Omprövningsbegäran

Godkänt beslut 09.06.2025 betr. Ansökan om undantagslov 445-2025-66.

Sökande: [Redacted] Byggplats: 445-658-3.44, Matiskog 51, 21760 Houtskär Generalplan

Godkänt beslut 14.07.2025 betr. Byggnadslov 2024-764.

Ote 27.9.2000 hyväksytystä Houtskarín yleiskaavasta.

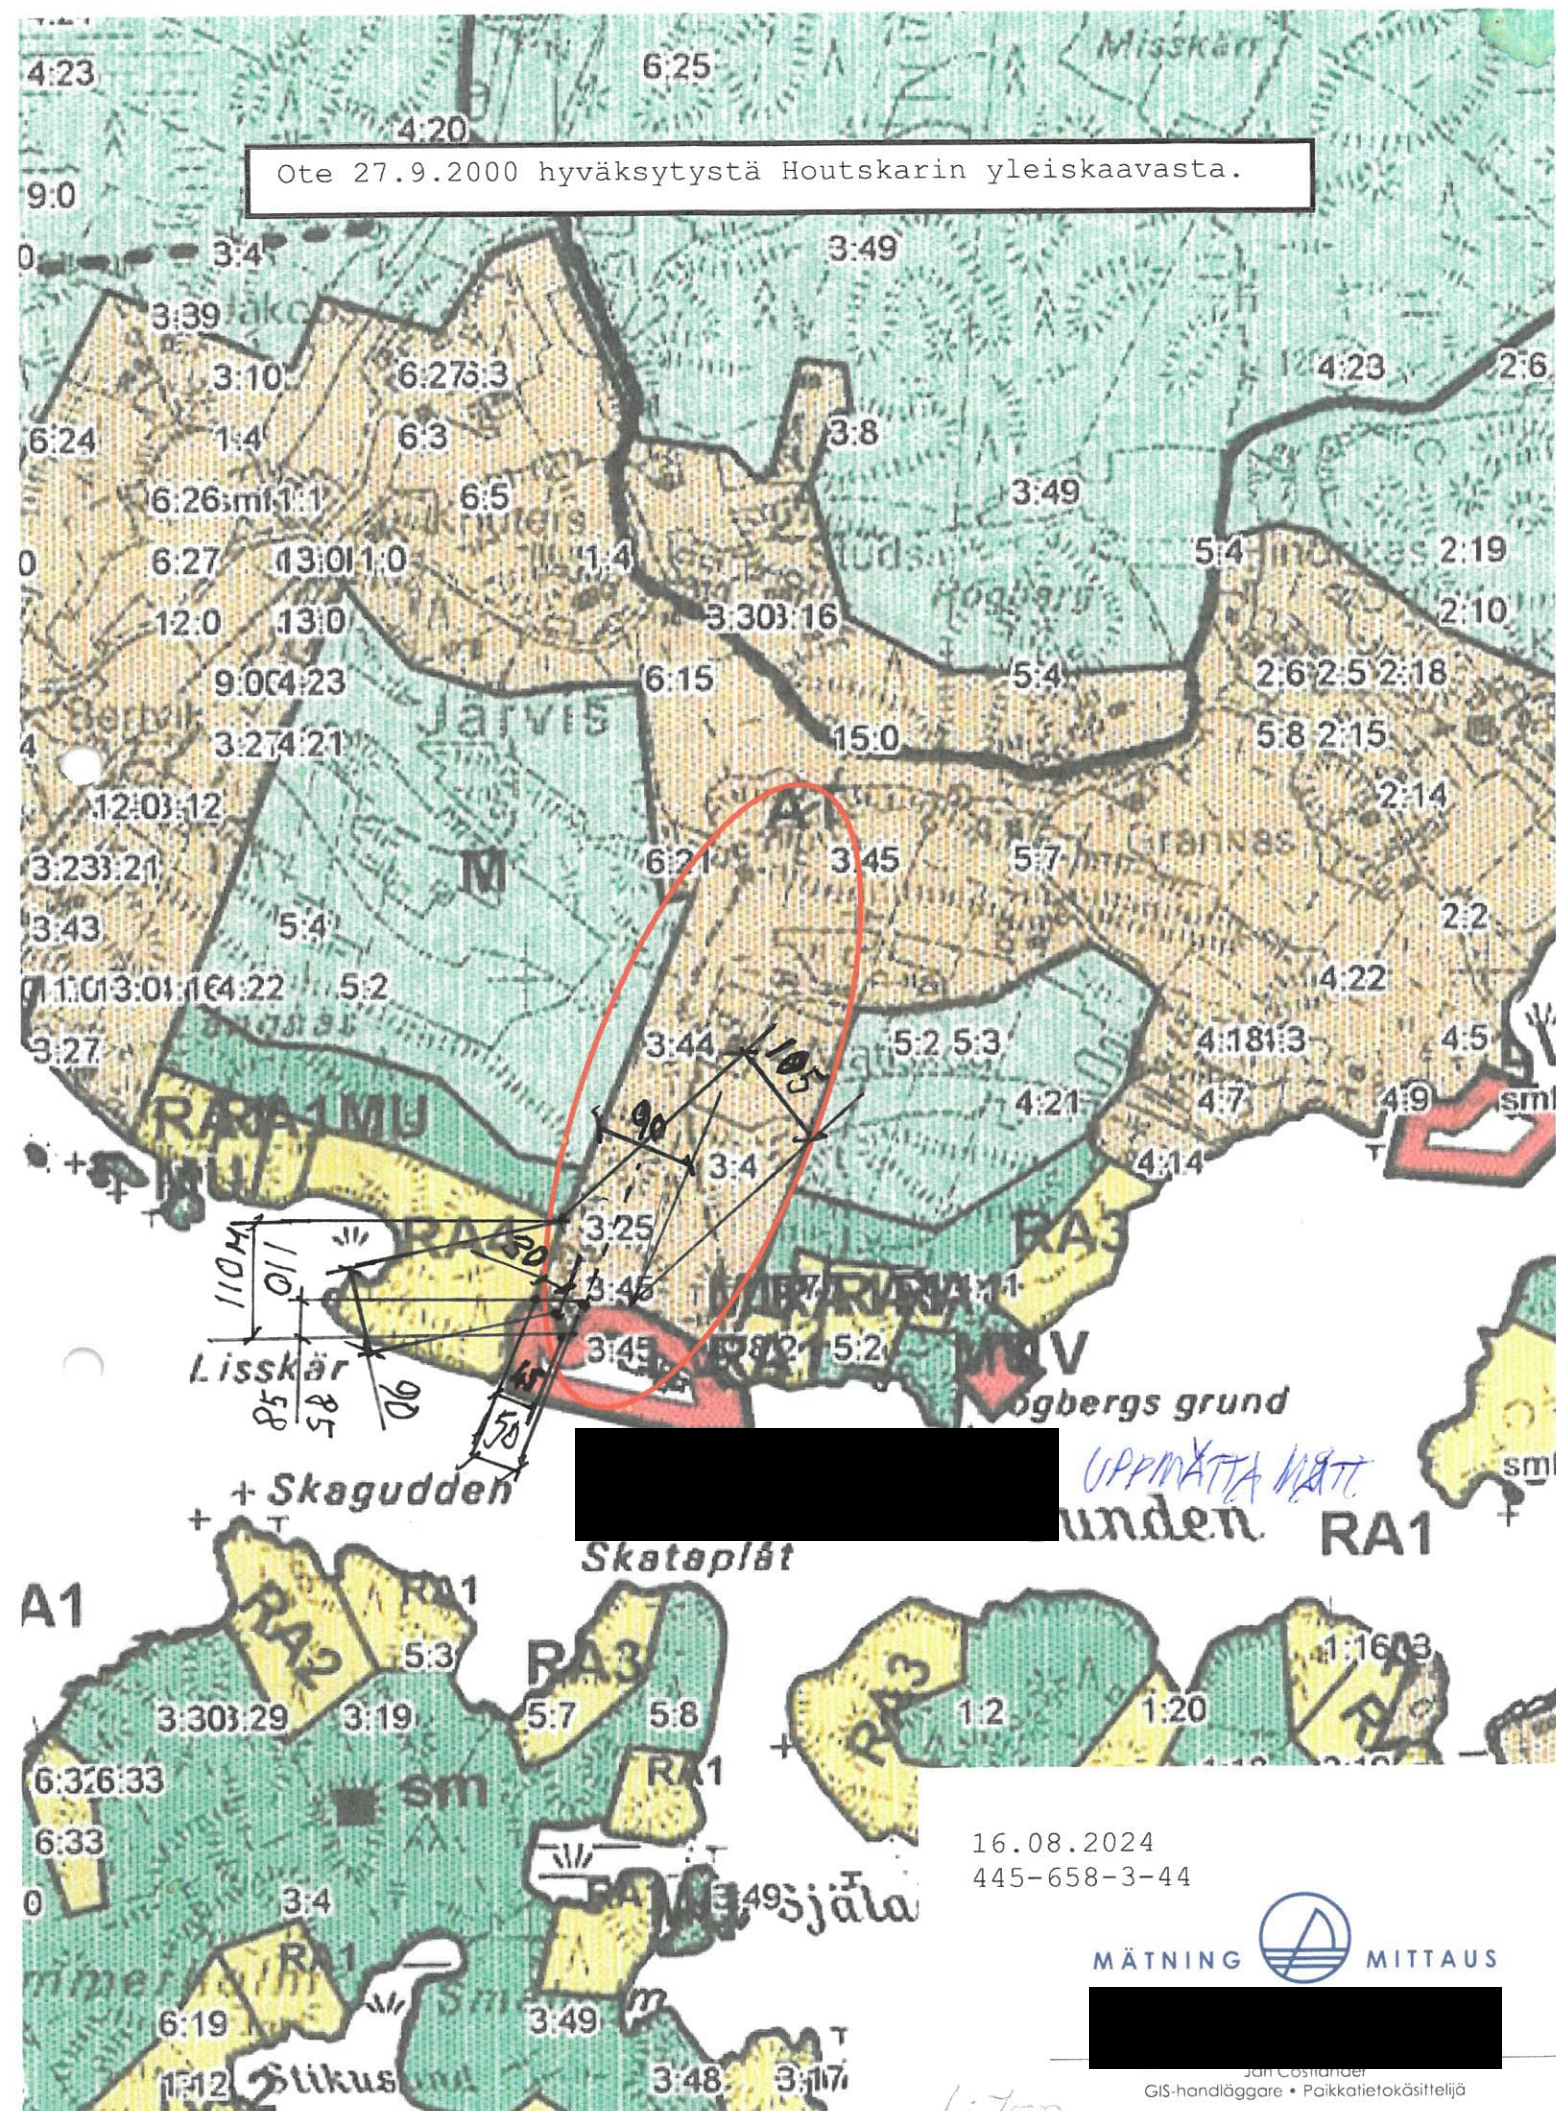
För att ytterligare förstärka min ståndpunkt och uppfattning, bifogas ifrågavarande situationsplan med LV-planområdesgränsen inritad uppmätt från “ote 279.2000 hyväksytyistä Houtskarin yleiskaavasta” undertecknad av Jan Costiander den 16.8.2024. Kartutdraget har en ungefärlig skala på 1:7500 som är alldeles tillräcklig nogrann för ändamålet (verklig skala 1:1766). Avståndsmåttena uppmätta från kartutdraget avviker inte nämnvärt LV-områdesgränsen från tidigare av mig framförda.

ÖTDRAG UR 27.9.2000 GODKÄNDA HOUTSKÄRS
 GENERALPLAN, MED INFÖRDA UPPMÄTTA AVSTÅND

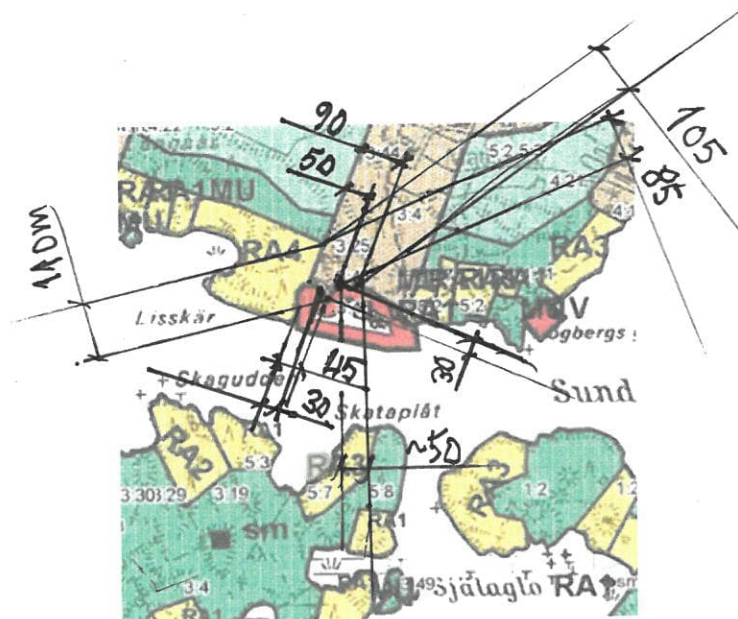
När man nu påstått att tack vare att generalplanens skala är så liten (1:15000) och att tolka relativt tjocka områdesgränserna som anges iden och att flytta dem till situationsplanen blir oundvikligen ungefärlig, har jag ytterligare för tredje gången överfört från den godkända generalplanen i ursprunglig skala 1:15000 områdesgränsen till situationsplanen. Efter att ha gjort detta och som tidigare nämnts kan inte skillnaden mellan min införda gräns i situationsplanen som skiljer från planerarens gränser på tiotals meter kallas för ungefärlig. Jag fick samma resultat från planekartan med ursprungliga skalan 1:15000 som med samma kartor uppförstorede i skalorna 1:7500 och 1:2000. M.a.o den tolkning av placeringen av generalplanens områdesgräns som ritats in i generalplanen av planeraren, kan absolut inte tolkas vara tillräckligt precis, utan tvärt om, långt därifrån. Se vänligen bilagorna: gränsens mittlinje inritad i situationsplanen, utdrag ur 27.9.2000 godkända Houtskärs generalplan skala 1:15000 med införda uppmätta LV gräns avstånd.

M.a.o, de relativt tjocka planområdesgränsen har mätts upp från den 27.9.2000 godkända Houtskärs grneralplans kartan i skala 1:2000, 1:7500 och 1:15000. Från alla tre kartor med olika skalor ger samma resultat var mittlinjen av den tjocka gränslinjen är belägen i situationsplanen.

GRÄNSEN ^{LINJE} KÄRITÄD I SITUATIONSPLANEN 1:500

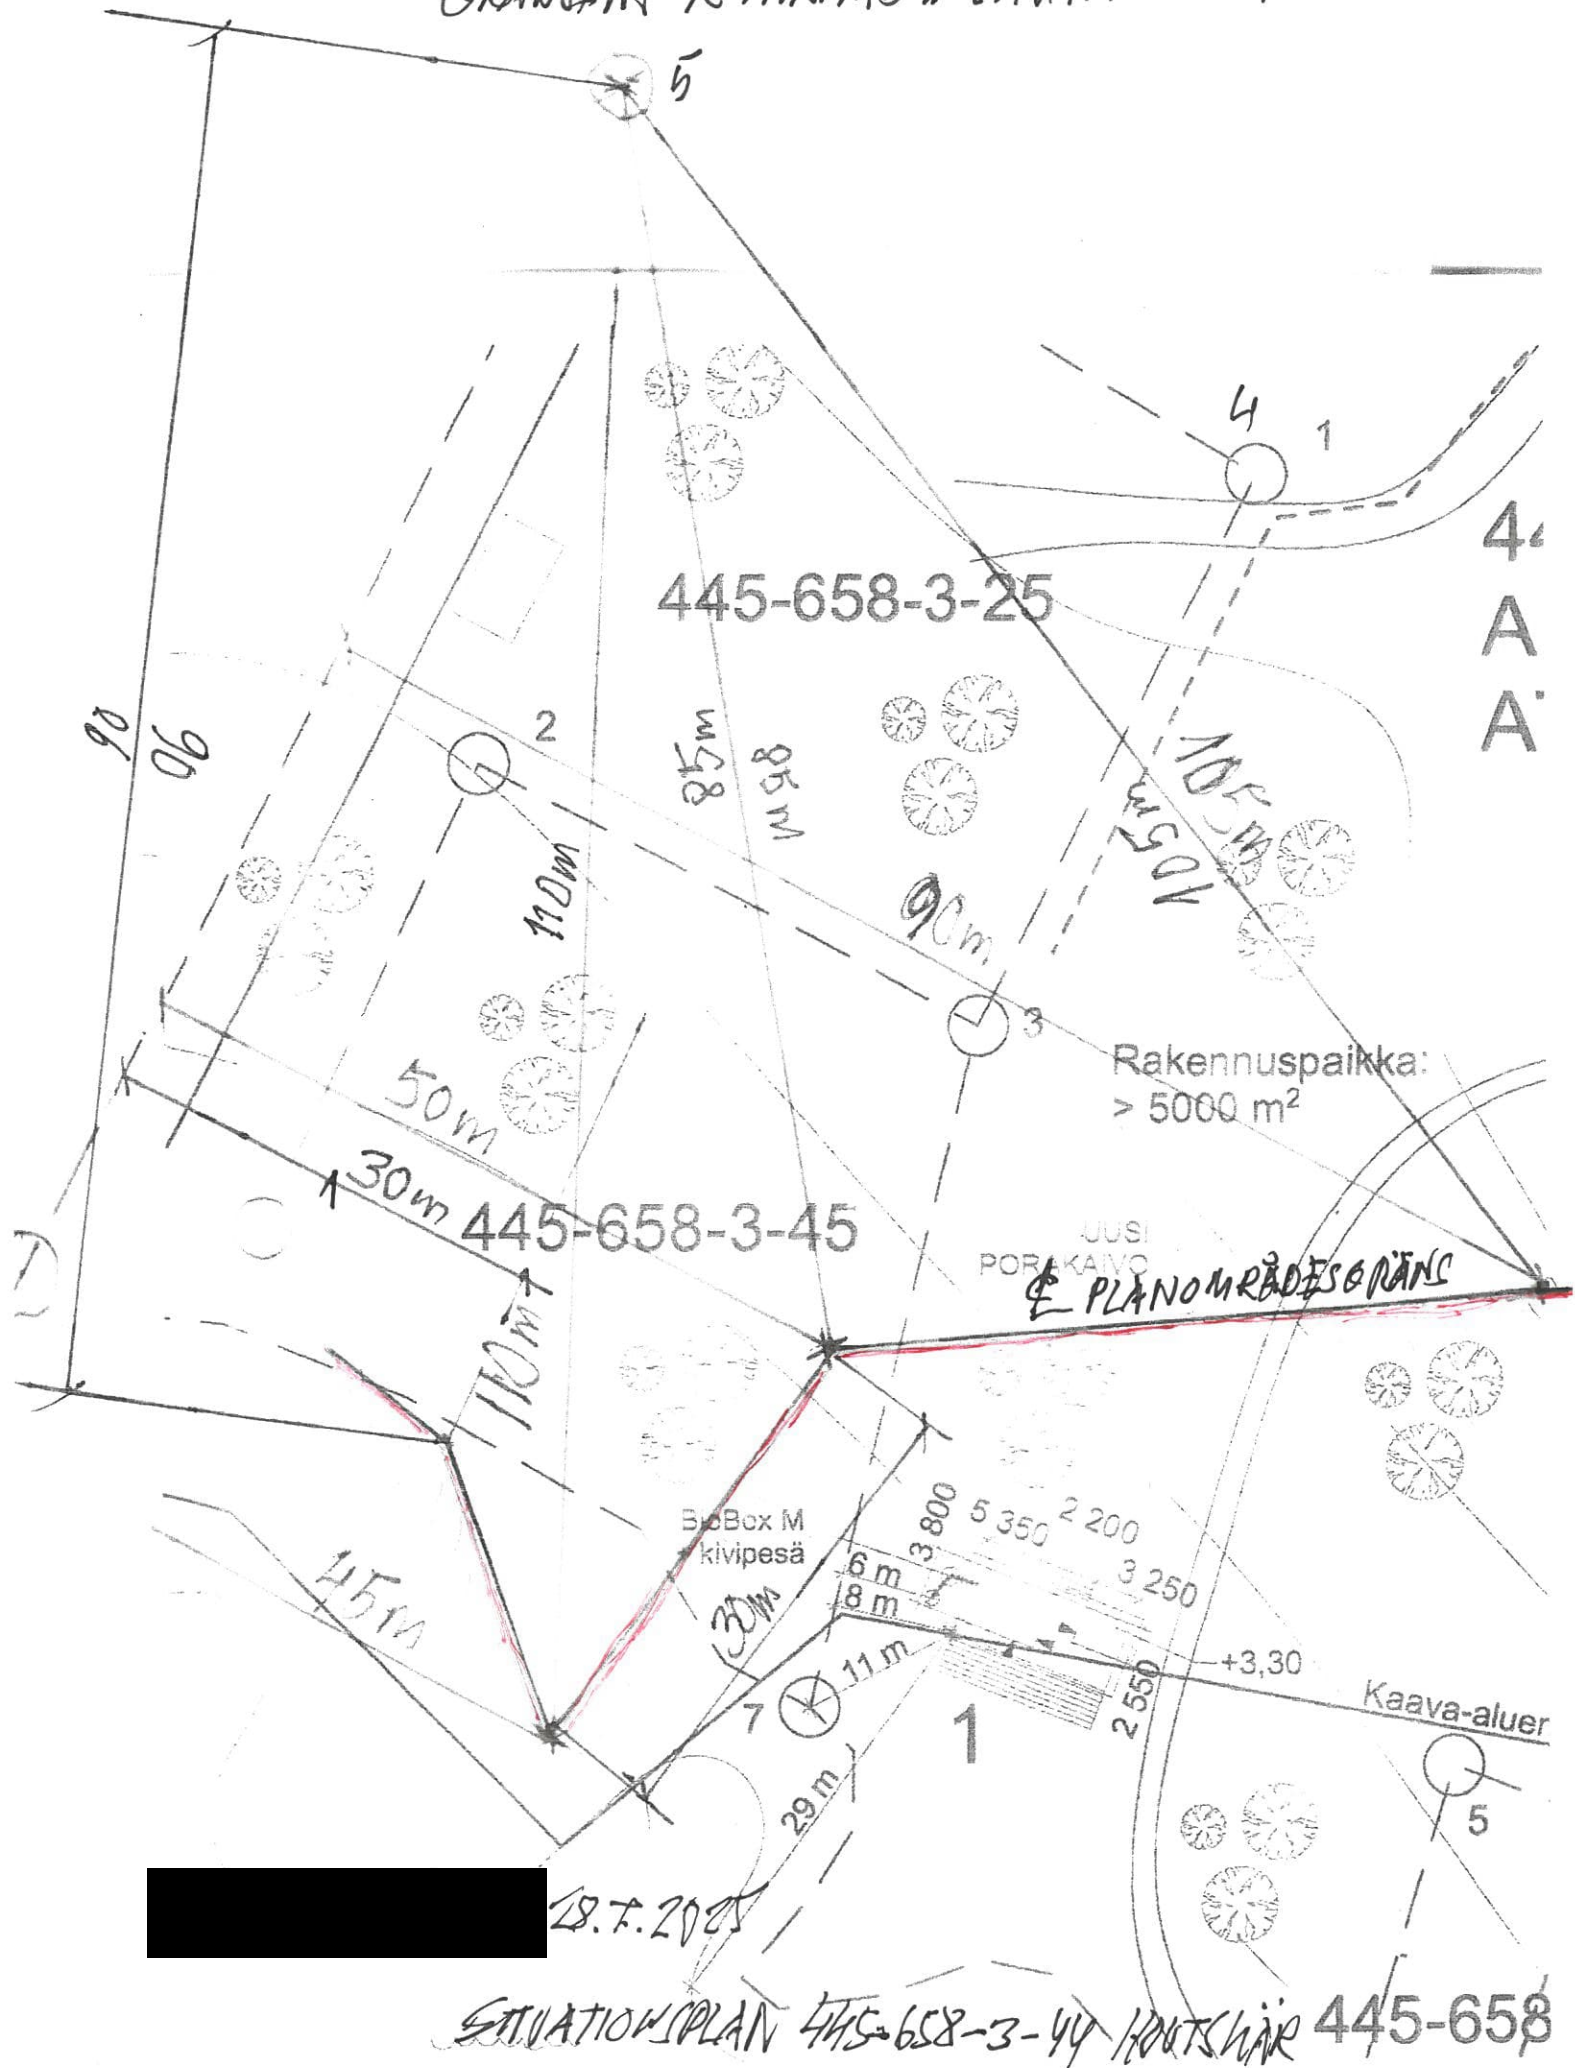
Då jag bevisligen har kunnat begrunda och tillräckligt noggrant bestämma från Houtskärs godkända Generalplan ifrågavarande LV-områdets plangräns som aviker vesäntligt ca 20 meter från planerarens placering närmare strandlinjen i situationsplanen. Dessutom när på grannfastigheten 3:4 vid ansökandet av bygglov för bastu på samma LV-område är planområdes gränsen dragen över 10 meter ännu längre ner mot strandlinjen, altså över 30 meter från min uppfattning av gränsen. Detta har delgivits både planläggningsenheten och byggnadstillsynen.

Härför anser jag starkt, att staden har bevisningsansvar, processuell editionsplikt, när det finns två tolkningar av LV-plangränsområde av samma planeringsföretag (bekräftats av planläggningsenheten.) som aviker ca. 20 resp. 30 meter från av mig framtagna gräns. M.a.o exempelvis att stadens planläggning eller byggnadstillsynen ritar in LV-planområdesgränsen i ifrågavarande situationsplan.

1:500
DEN TJOCKS GRÄNSEN INRITAD I SITUATIONSPLANEN

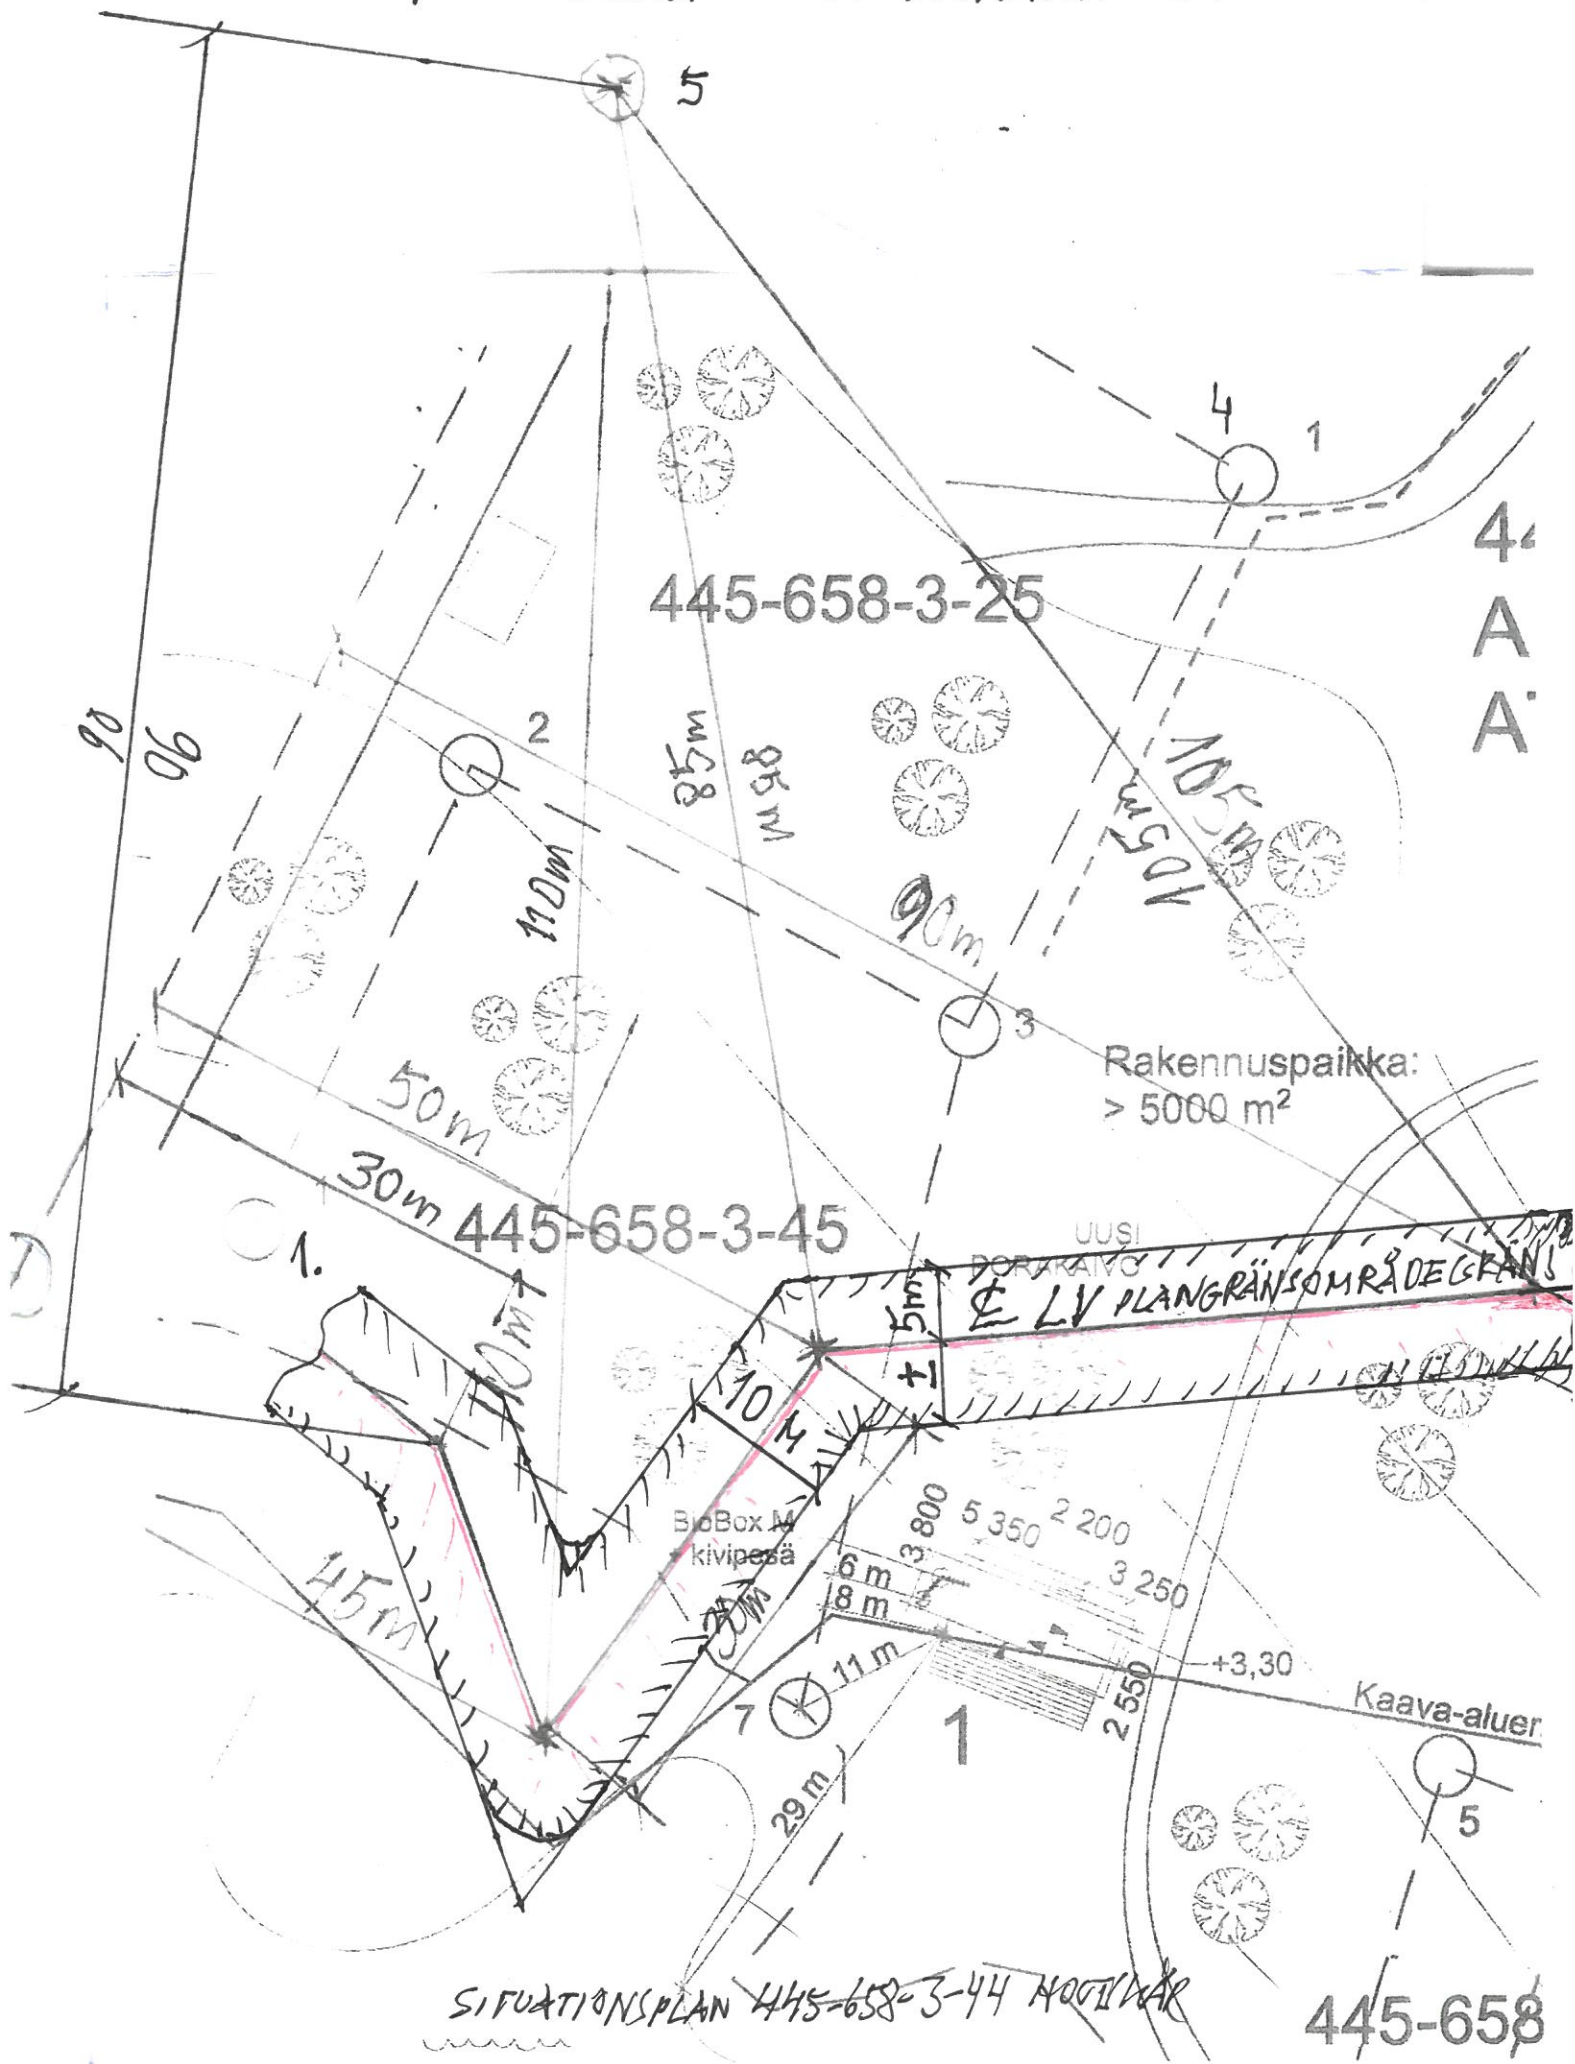
Jag har konsulterat auktoriserade byggnadsplaneringsföretag och inom AT områdena är det ytterst viktigt att veta gränsens läge när den utstakas ex. nära någon byggnad etc. När områdesgränsen fastighetsgränserna går gränslinjen i mitten av den relativt tjocka områdesgränsen. Också på RA fritidsbostads område, när gränserna mellan flera fastigheter går linjen i mitten av den tjocka områdesgränsen. På samma sätt torde lingen gå i LV områdesgränsen.
